## 岩手県 奥州市 姉体小学校通学路対策箇所図

別添2

## 岩手県 奥州市 岩谷堂小学校通学路対策箇所図

# H24 岩手県 奥州市 胆沢第一小学校通学路対策箇所図

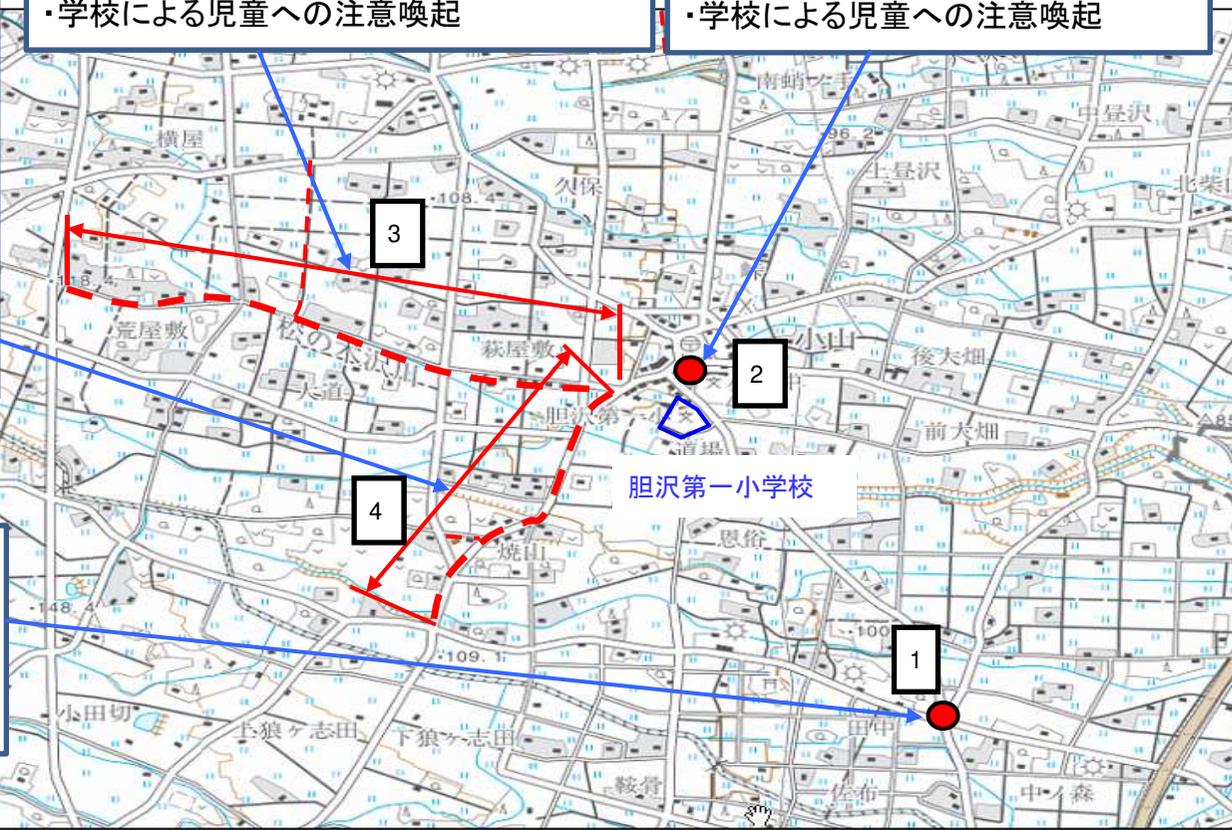
・通学路であるが、車道と歩道の区別がなく、通学児童が危険。→市道

・小中学生の通行が多いにもかかわらず横断歩道がなく、通学児童が危険。

・通学路であるが、車道と歩道の区別がなく、通学児童が危険。→県道

・変形5差路であるが、横断歩道がなく、通学児童が危険。

- ・学校による児童への注意喚起

- ・学校による児童への注意喚起

- ・年次計画により歩道整備中

- ・学校による児童への注意喚起

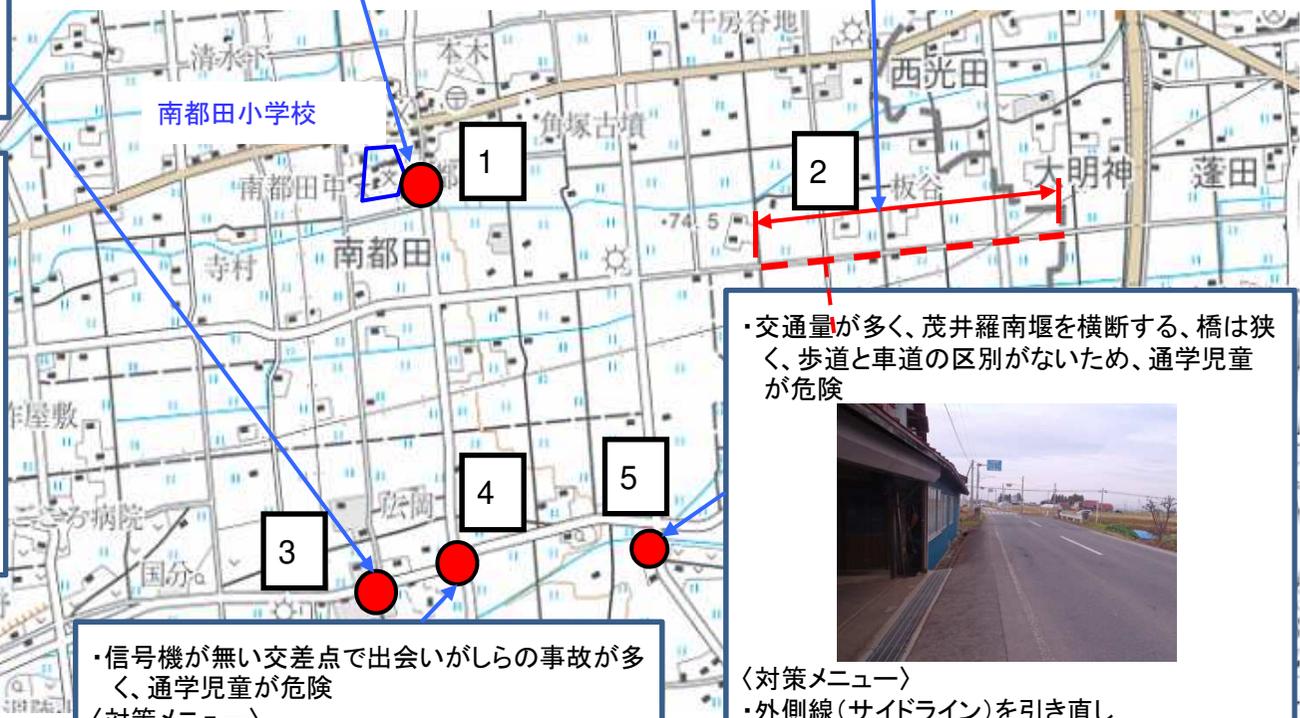
・交通量が多いにもかかわらず、車道と歩道の区別が無く通学児童が危険

・見通しの悪いカーブで朝夕の交通量が多く歩道が狭いため、通学児童が危険

・狭い道にもかかわらず交通量が多く歩道がないため、通学児童が危険

・交通量が多く、生垣により見通しが悪い  
 ため横断しにくく、通学児童が危険

・交通量が多く、茂井羅南堰を横断する、橋は狭く、歩道と車道の区別がないため、通学児童が危険

・信号機が無い交差点で出会いがしらの事故が多く、通学児童が危険

〈対策メニュー〉  
 ・側溝を整備し歩行者の溜り場を設置  
 ・横断歩道を移設

〈対策メニュー〉  
 ・道路改良工事で併せ歩道の整備

〈対策メニュー〉  
 ・道路改良工事で併せ歩道の整備

〈対策メニュー〉  
 ・生垣刈込済み

〈対策メニュー〉  
 ・外側線(サイドライン)を引き直し

〈対策メニュー〉  
 ・横断歩道の引き直し済み

# H24 岩手県 奥州市 若柳小学校通学路対策箇所図

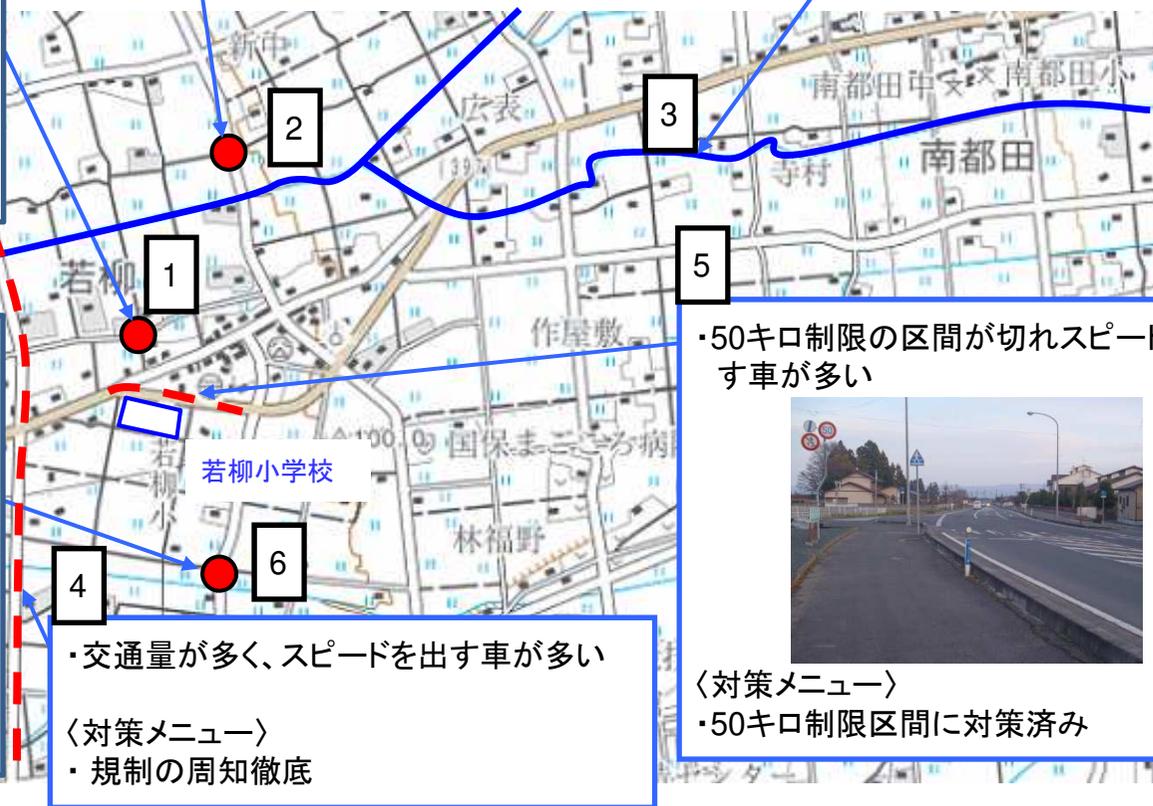
・建物や塀のため見通しが悪い

・水量が多く、水流が早くフェンスがない

・建物や塀のため見通しが悪い

・南北に交差する複数の道路で、止まらない車がある。

・50キロ制限の区間が切れスピードを出す車が多い

・交通量が多く、スピードを出す車が多い

- ・カーブミラーを設置

- ・学校による児童への注意喚起

- ・カーブミラーを設置

- ・カーブミラーを片面から両面に変更

- ・50キロ制限区間に対策済み

- ・規制の周知徹底

# H24 岩手県 奥州市 胆沢愛宕小学校通学路対策箇所図

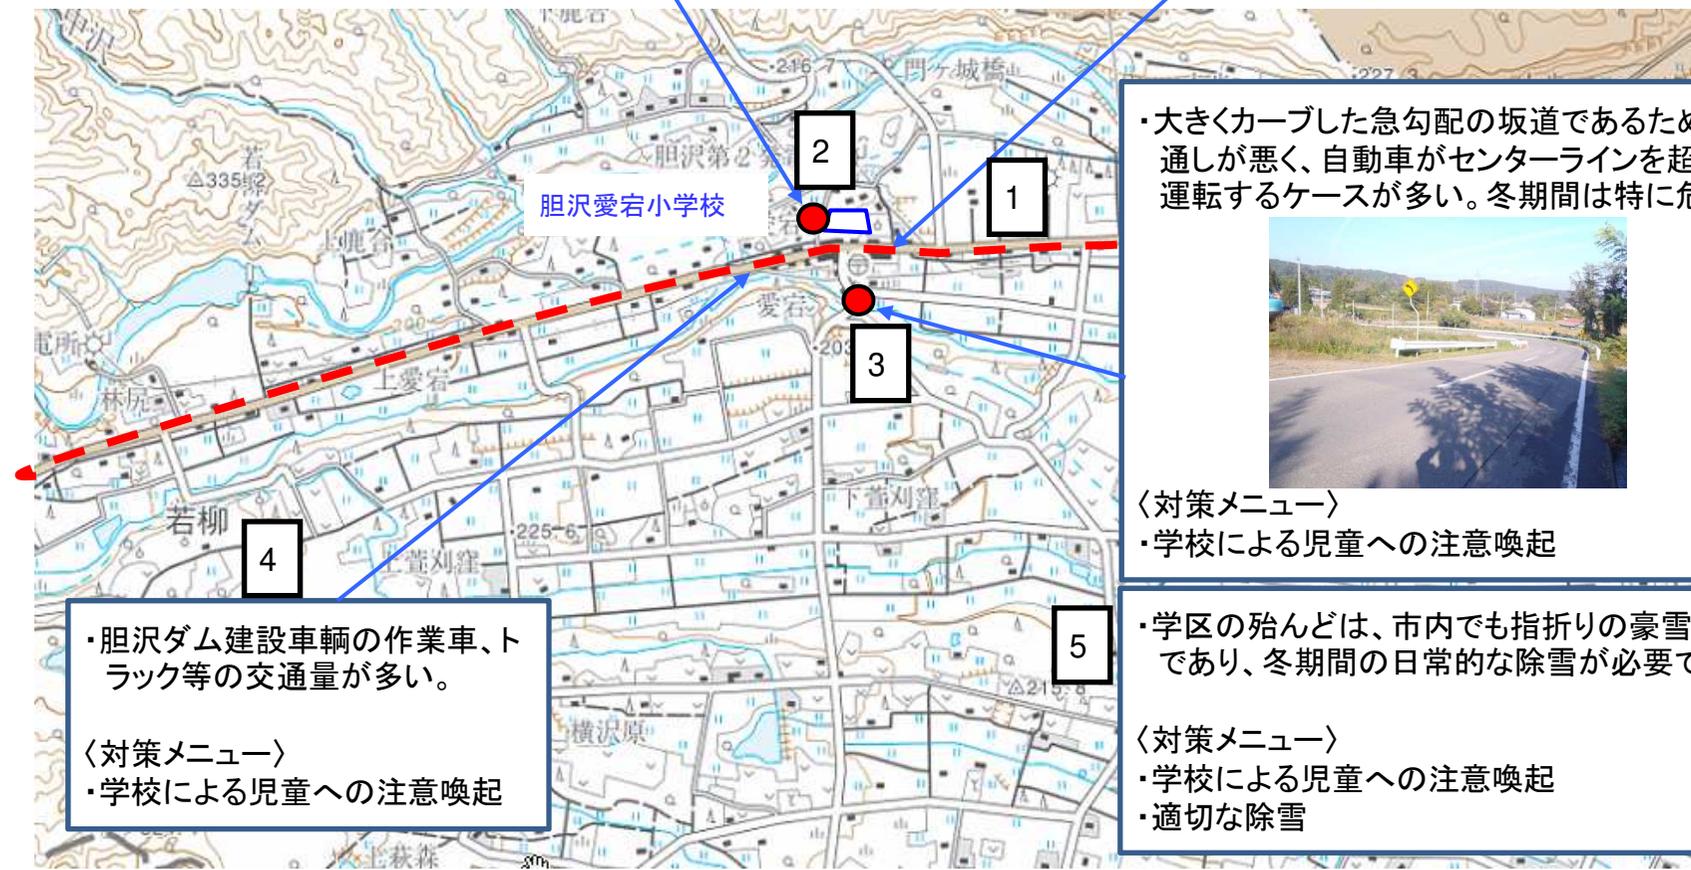
・学校への出入り口だが見通しが悪く危険

・歩道も狭く、路面に凸凹があり歩きにくく危険、縁石も一部破損しているところもある。

・大きくカーブした急勾配の坂道であるため、見通しが悪く、自動車がセンターラインを超えて運転するケースが多い。冬期間は特に危険

・胆沢ダム建設車両の作業車、トラック等の交通量が多い。

・学区の殆んどは、市内でも指折りの豪雪地帯であり、冬期間の日常的な除雪が必要である。

〈対策メニュー〉  
 ・カーブミラーを片面から両面に変更

〈対策メニュー〉  
 ・路面及び縁石等補修

〈対策メニュー〉  
 ・学校による児童への注意喚起

〈対策メニュー〉  
 ・学校による児童への注意喚起

〈対策メニュー〉  
 ・学校による児童への注意喚起  
 ・適切な除雪
